島根原子力発電所2号炉 審査資料	
資料番号	EP-061 改 69(説 4)
提出年月日	令和2年11月18日

# 島根原子力発電所2号炉 可搬型重大事故等対処設備保管場所 及びアクセスルートについて

令和2年11月  
中国電力株式会社

# 1. 審査会合での指摘事項に対する回答

図1 地山に勾配を設けて掘削した箇所の評価結果

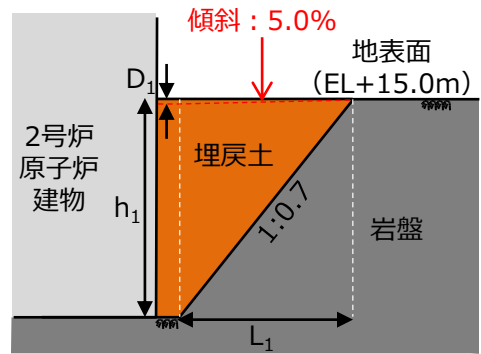
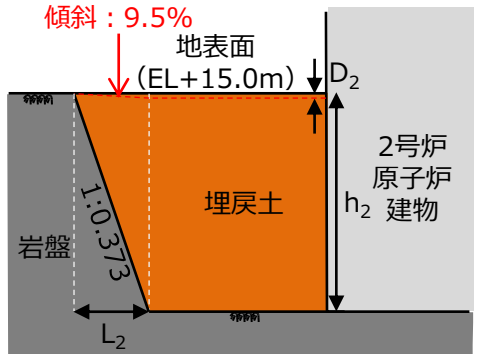
■ 指摘事項 (第861回審査会合 (令和2年5月18日))  
 液状化による不等沈下に関し、地山と埋戻部との境界部 (地山に勾配を設けて掘削した箇所) について、傾斜の評価結果を詳細に説明すること。また、段差解消工事の要否についてもその根拠とともに説明すること。

■ 回答  
 地山と埋戻部との境界部 (地山に勾配を設けて掘削した箇所) ※について、2号炉原子炉建物周辺で2箇所抽出し、地下水位を地表面とした場合の液状化及び揺すり込みによる傾斜を評価した結果、発生する傾斜が許容値15%を下回るため、可搬型設備の通行に及ぼす影響はない。

番号	名称	掘削勾配	h(m)	L(m)	D(m)	傾斜
1	2号炉原子炉建物南側	1:0.7	19.7	13.8	0.69	5.0%
2	2号炉原子炉建物西側	1:0.373	19.7	7.3	0.69	9.5%

最大沈下量 :  $D=h \times 3.5\%$ (m), 不等沈下による傾斜 :  $S=D \div L \times 100\%$

表1 地中埋設構造物の浮き上がり対策（案）

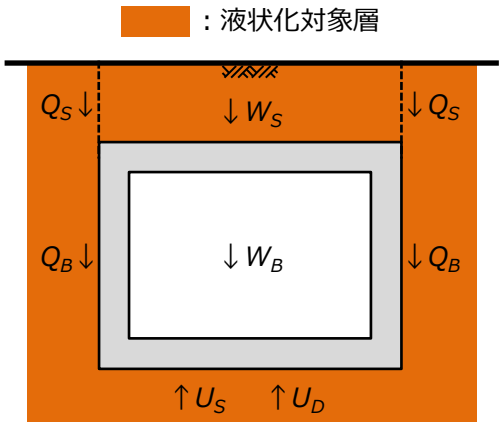
■ 指摘事項（第861回審査会合（令和2年5月18日））  
 地中埋設構造物の液状化に伴う浮き上がりの評価結果について、浮き上がりを防止するための対策及び設計方法を詳細に説明すること。

■ 回答  
 浮き上がりが想定される地中埋設構造物については、表1のとおり、揚圧力( $U_S, U_D$ )に対する浮き上がり抵抗力( $W_S, W_B, Q_S, Q_B$ )の不足分を補うため、構造物周辺の地盤改良やコンクリート置換、又はカウンターウェイトを設置する対策を実施する方針とする。

図3 影響評価方法選定フロー

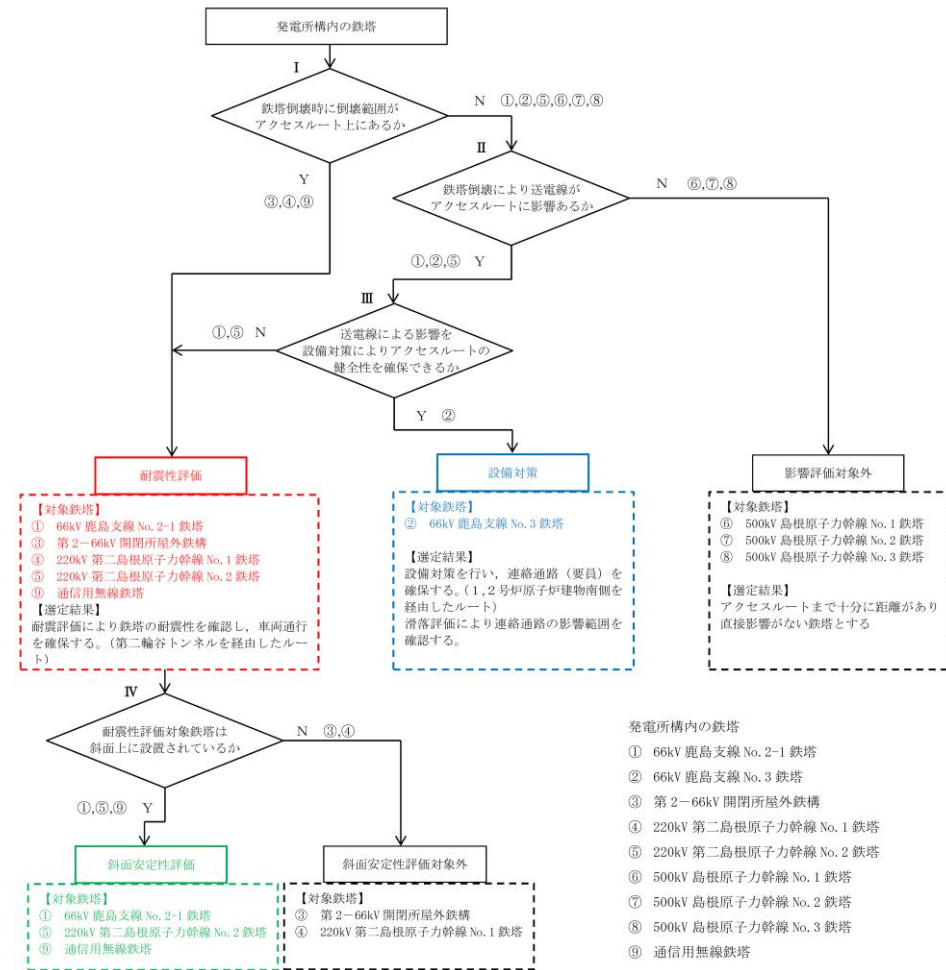
敷地内の鉄塔について、耐震評価の流れや考え方を詳細に説明すること。その際、各鉄塔の種別、系統、構造形状、地盤構造、支持地盤の概要を示した上で、どのような損傷モードを考え評価しているかを説明すること。

- I 鉄塔の倒壊範囲がアクセスルートに影響があるかを確認する。
- II 鉄塔倒壊による送電線落下によりアクセスルートに影響あるかを確認する。
- III 送電線落下によるアクセスルートへの影響を設備対策により対処できるかを確認する。

IV 更に、耐震性評価を行う鉄塔については、斜面上に設置されているかを確認する。

図1 海を水源とした対応手順 概略図

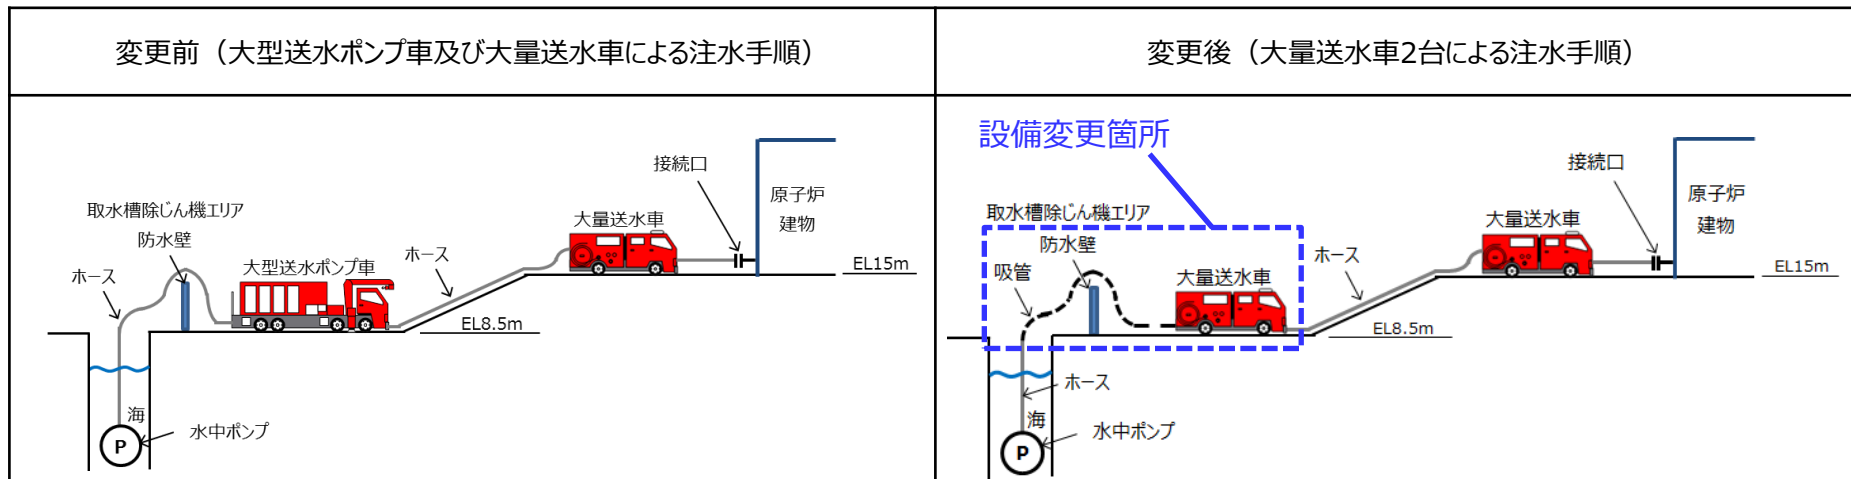
- 指摘事項（第861回審査会合（令和2年5月18日））  
海を水源とした場合の注水について、所要時間を短縮する取り組みについて、実績を含めて説明すること。

- 回答  
海を水源とした場合の原子炉等への注水作業時間を短縮する取り組みとして、図1のとおり海水取水用の可搬型設備を、大型送水ポンプ車から大量送水車に変更することとした。  
時間短縮取り組み前後の訓練結果（タイムチャート）の比較を図2に、時間短縮が可能な作業内容を表1に示す。  
訓練の結果、従来の大型送水ポンプ車及び大量送水車を使用した作業時間「2時間8分」に対して、大量送水車2台を使用した作業時間を「1時間40分」に短縮できることを確認した。  
なお、大量送水車による海水取水は水中ポンプ及び車載している送水ポンプによる真空引き※<sup>1</sup>にて揚程を確保する。これに伴い、流路を「平型ホース」から「平型ホース+吸管」に変更※<sup>2</sup>する。

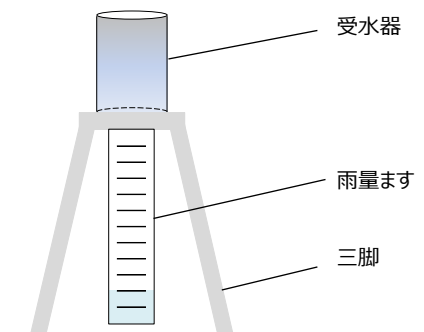
土石流が発生していない場合であっても、例えば雨量が多い場合には人的被害を予防するために土石流の影響を受けるアクセスルート、保管場所、輪谷貯水槽の使用を中止することが考えられるため、その場合の判断基準を説明すること。

- 簡易雨量計の測定値は、設置期間において、定期的に緊急時対策要員が目視により確認し、測定値を記録する。
- 簡易雨量計の配備数は、常設気象観測設備が機能喪失しても代替し得る個数として1台、故障時及び保守点検による待機除外時のバックアップ用として1台の合計2台とする。
- 簡易雨量計の保管場所は、配置位置近傍の緊急時対策所に保管する。
- 簡易雨量計の配置位置は、緊急時対策所近傍の第1保管エリア付近とする。なお、選定にあたっては、近くに建造物、樹木等のない、露場（人工芝）を確保した平坦な場所とする。
